COMISIÓN ADMINISTRADORA DEL RÍO URUGUAY

CIRCULAR N°2

CONCURSO DE PRECIOS N°02/20

"OBRAS DE REFORMAS EN LAS NUEVAS OFICINAS DEL COMITÉ CIENTÍFICO DE LA C.A.R.U. – LLAVE EN MANO"

Los 4 cables de 16
mm2 de la acometida

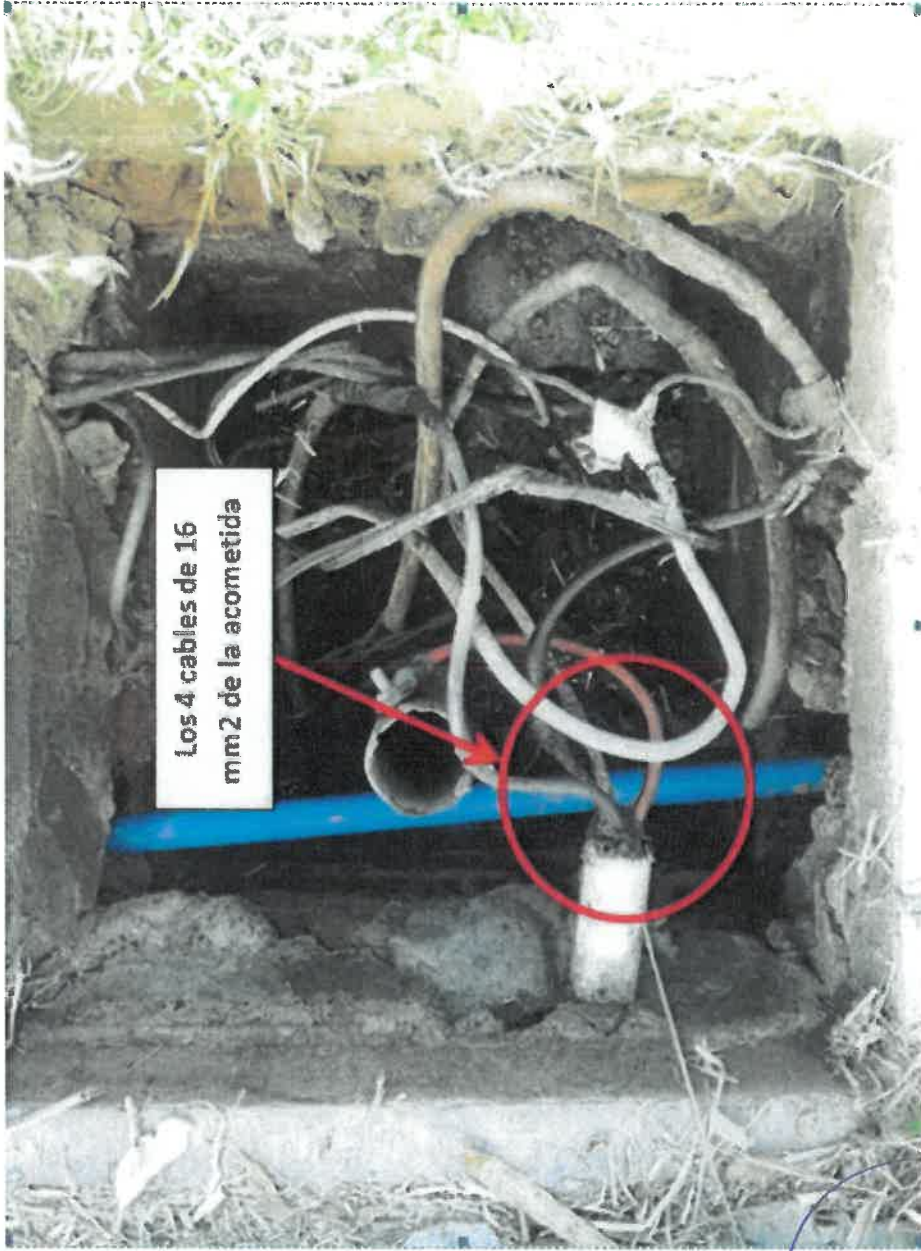
Que características tienen los alimentadores del tendido a proveer (secciones, tipo de conductor, material, etc.).

Desde dónde se toma la acometida, y dónde está ubicado el tablero seccional en cada uno de los contenedores.

Se compone de 4 conductores de 6,8 mm de diámetro exterior (medida teniendo en cuenta la cubierta protectora, sección 16 mm²), trifásico tipo delta con 3 cables de 110 VAC cada uno y otro de tierra. Ver foto Acometida eléctrica2.

La acometida se encuentra en la cámara de inspección a 1 metro de distancia de la puerta del actual garaje, desde ahí salen los 4 cables de 16 mm² embutidos hasta el tablero que se encuentra en el actual garaje pudiendo tomar a estos como alimentador del tendido a proveer. Este tablero se utilizará como principal donde se instalará térmica general, también se instalará una térmica de 25 A por cada sector (10 en total) los cuales se definen como:
